申請日期 年 月 日 戶別 7 樓 J 戶

客戶工程變更單

J戶 電燈開關及迴路示意圖(套上層樑)

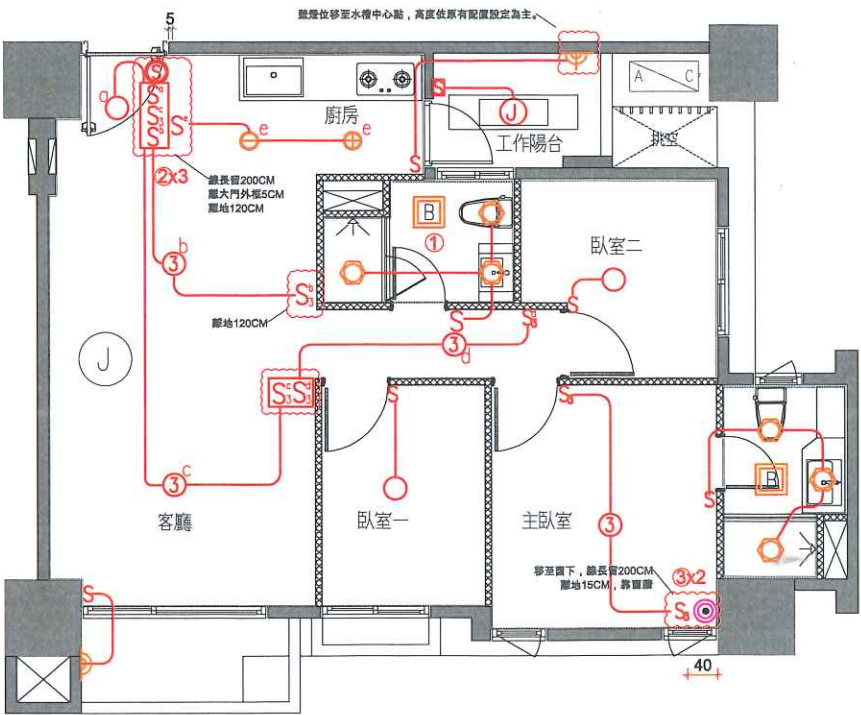
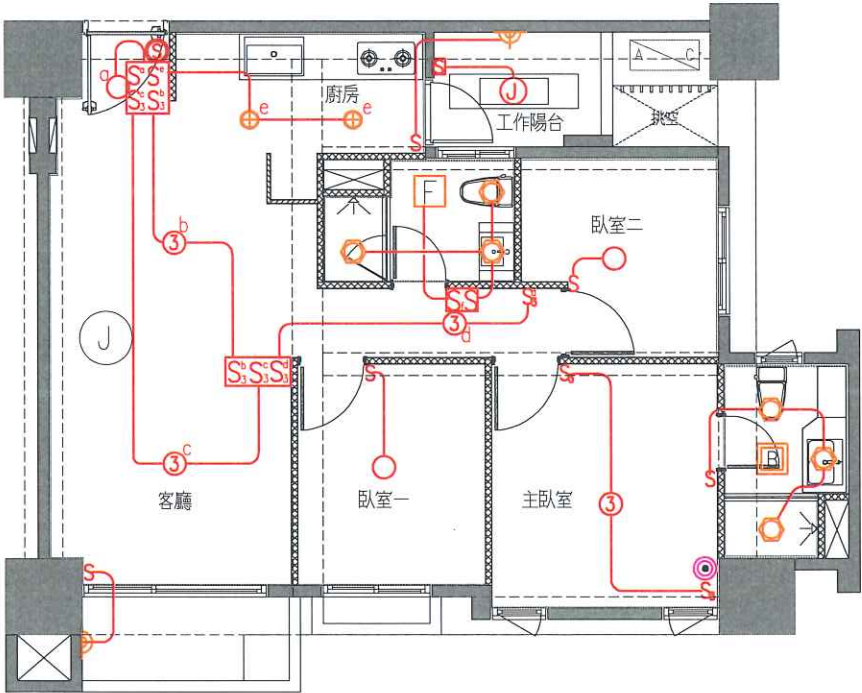
- 變更事項記錄：
- 1.客浴抽風機升級為主浴暖風機
 - a.220V專迴追加
 - b.抽風機開關取消
 - 2.玄關開關追加線長2M x3
 - 3.主臥室開關追加線長2M x2
- 其餘配置依圖面標示

廢止(工陽)
不可變更!
請更正。
★外觀不取

J戶 建築平面圖(套上層樑)

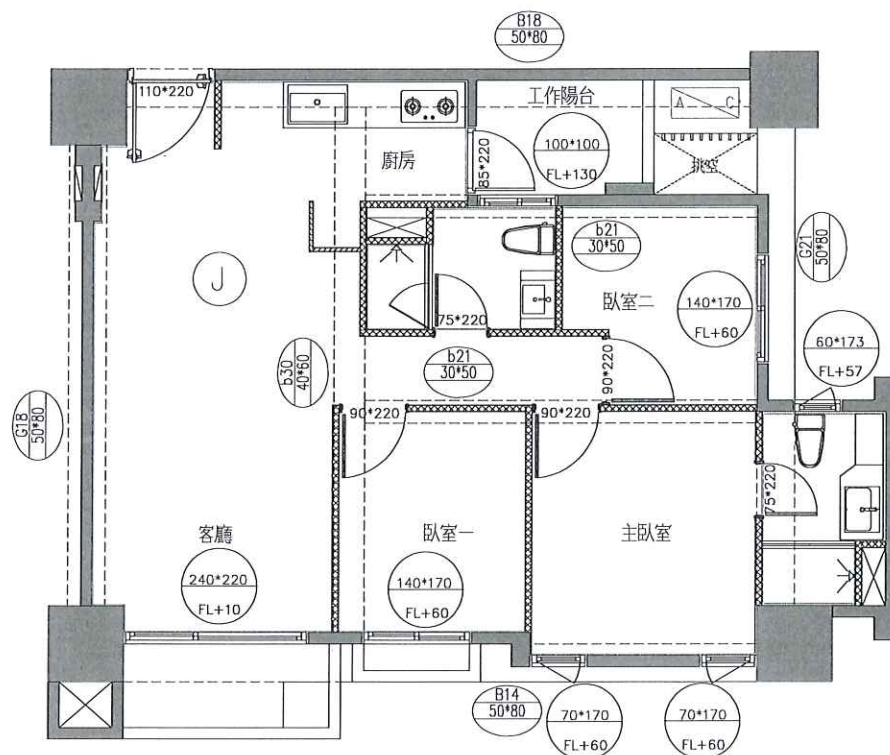
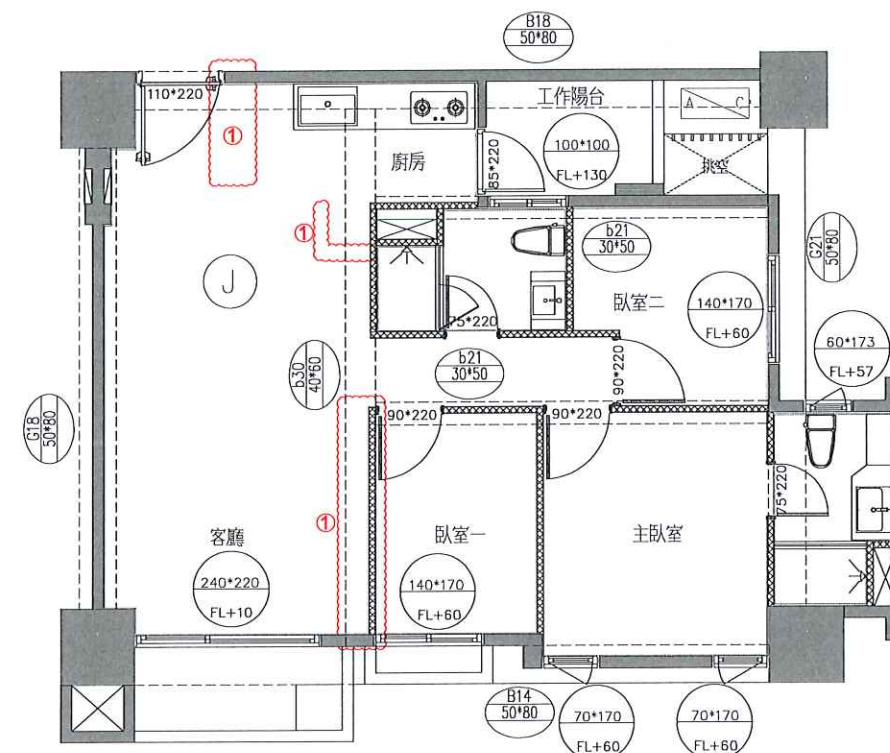
- 1.輕隔間、油漆範圍變更
- 2.SVAGO洗碗機變更BOSCH
洗碗機
- 3.電器櫃(含廚具)追減
- 4.廚房水槽選色(灰)+下墩
- 5.客浴淋浴門方向改外開
(客戶已知悉會與浴室門有衝突，並同意如圖施作)
- 6.客浴掛鏡追減
- 7.客浴抽風機升級為主浴暖風機(220V專迴追加)
- 8.客浴三角架點交不安裝
- 9.主浴三角架點交不安裝
- 10.主浴馬賽克變更浴室壁磚
- 11.全室升級防霾紗窗
- 12.全室木地板追減

J戶 天花板範圍示意平面圖(套上層樑)

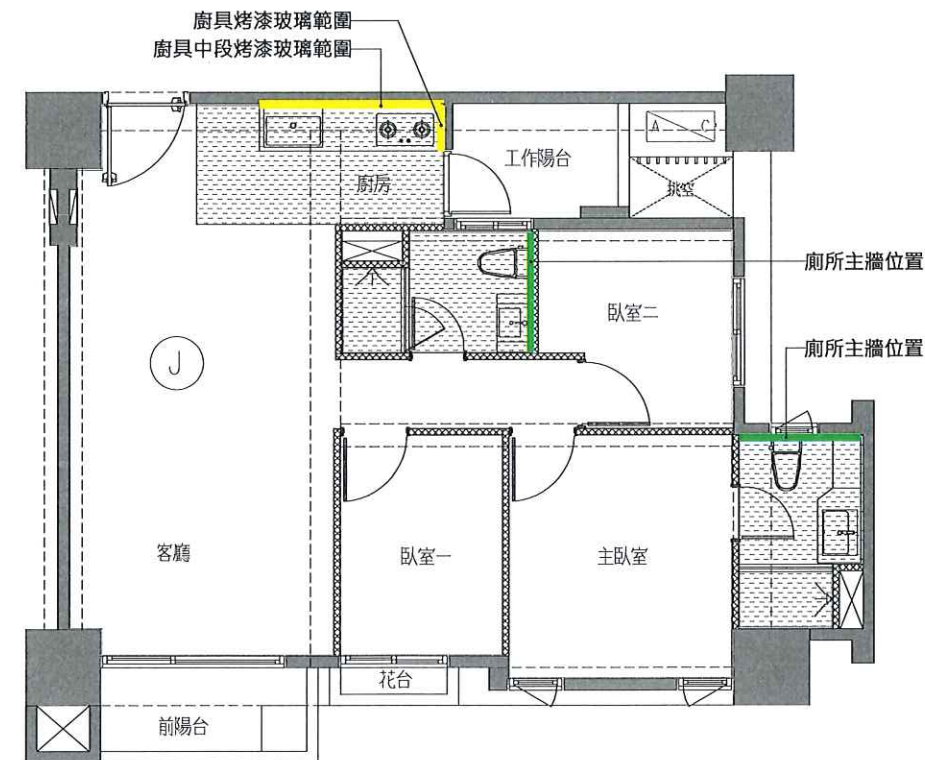
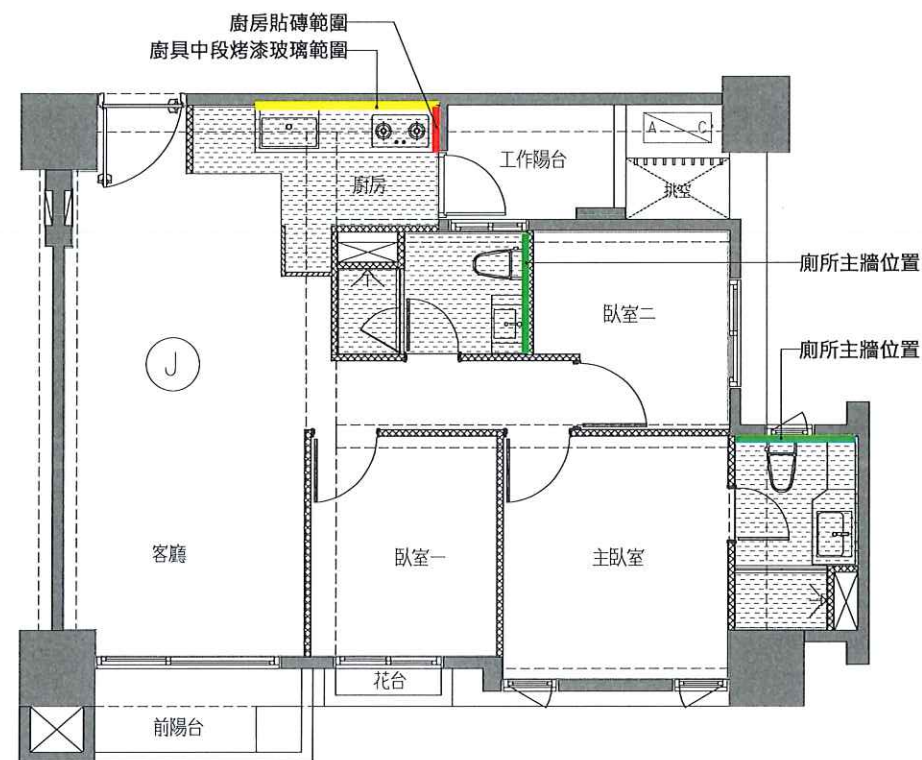
1.廚房天花板、立板、油漆範圍變更

2.廚房側牆磁磚追減，烤玻
追加

J戶 插座及弱電位置示意平面圖

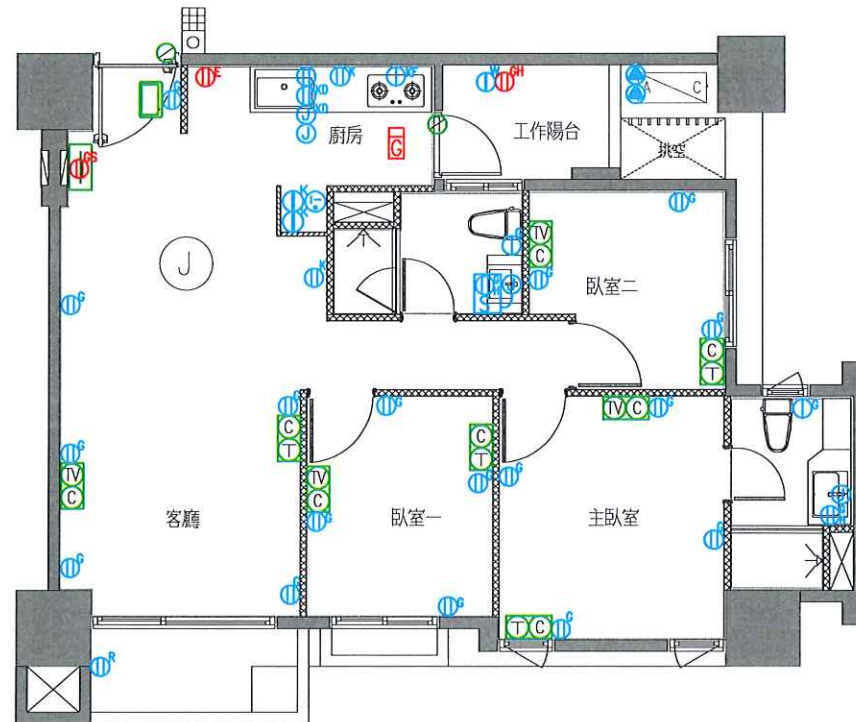
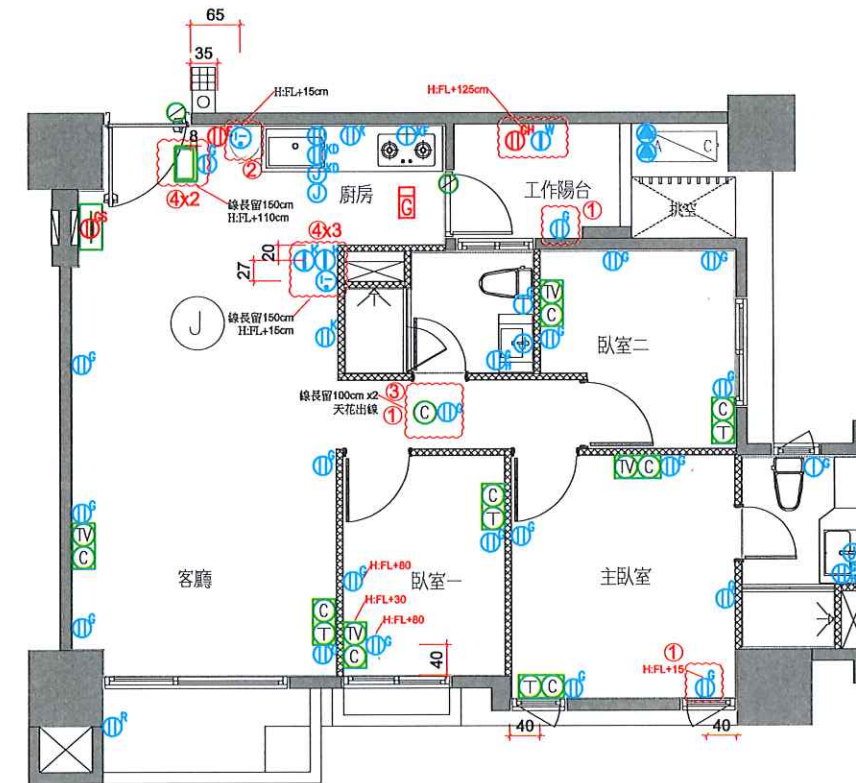
- 1.110V插座追加 x3
- 2.220V插座追加 x1
- 3.(C)追加 x1
- 4.留線長1.5m追加x5

J戶 排水示意平面圖(套下層樑)

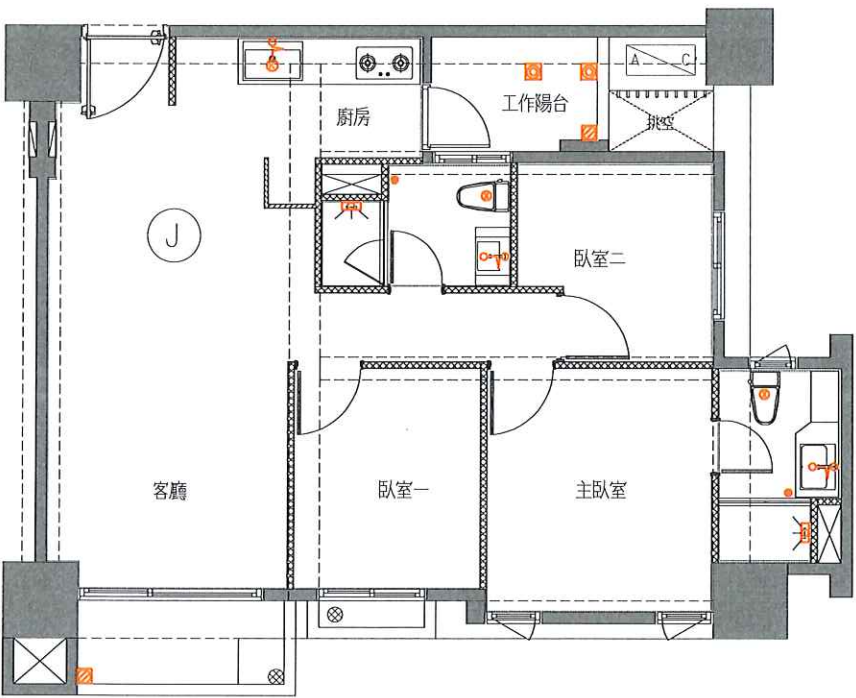
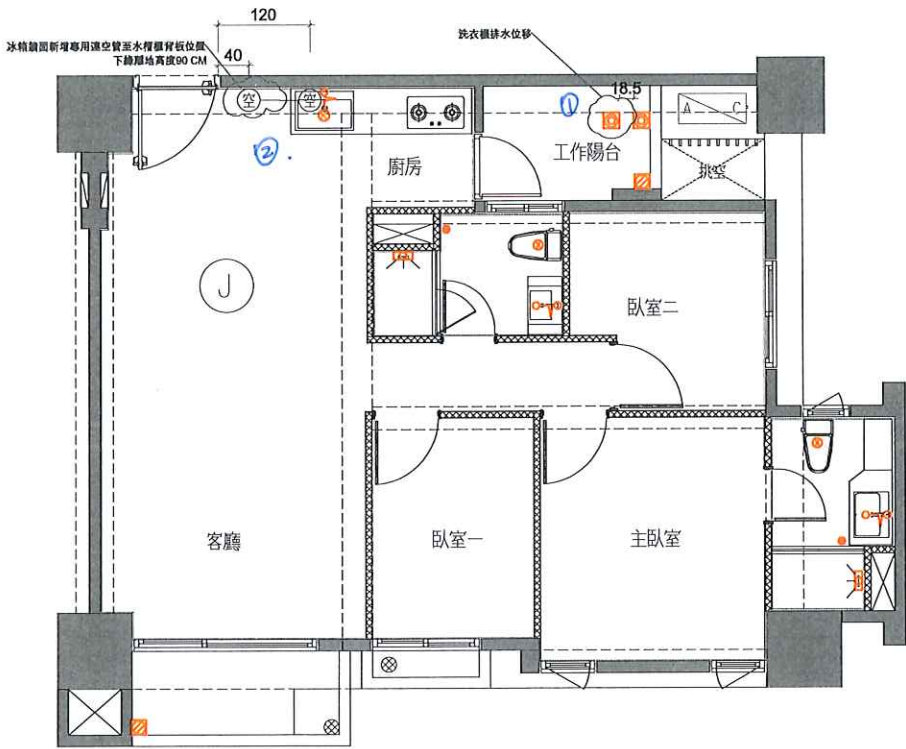
- 1.洗衣機排水位置位移
- 2.廚房新增空管x2
- 3.
- 4.

J戶 冷氣套管及排水位置示意圖(套上層樑)

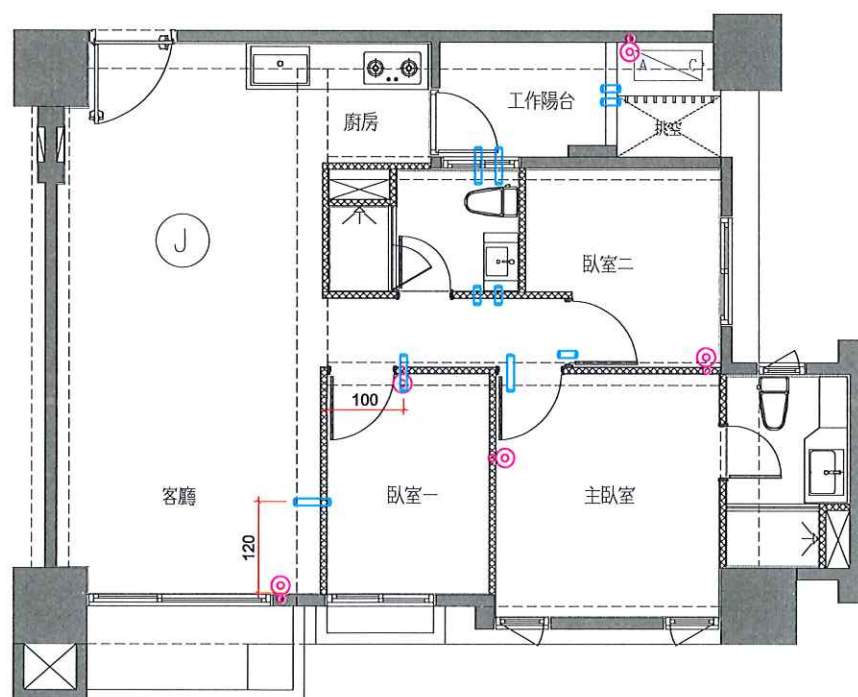
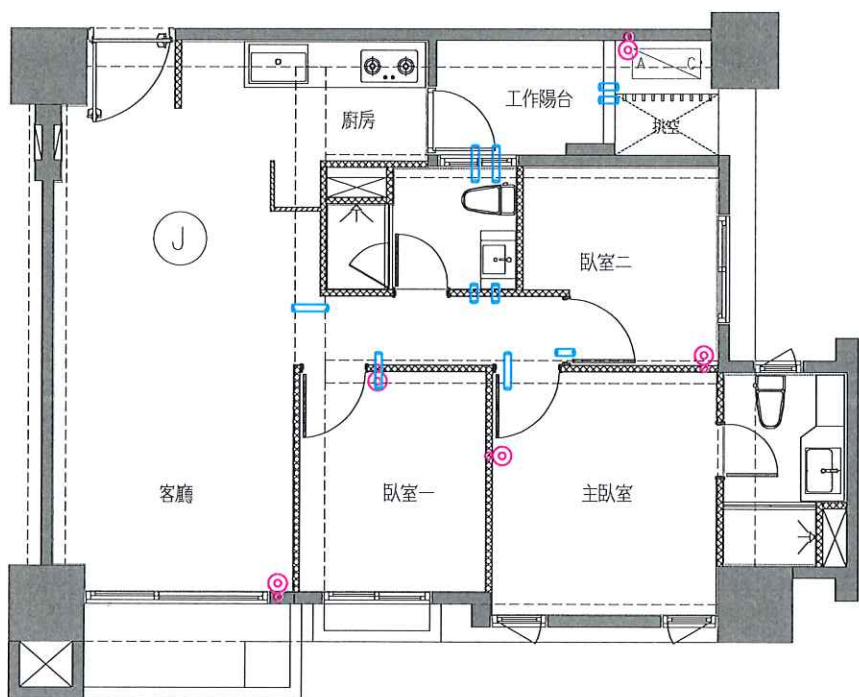
1. 套管、排水移位如圖
- 2.
- 3.
- 4.
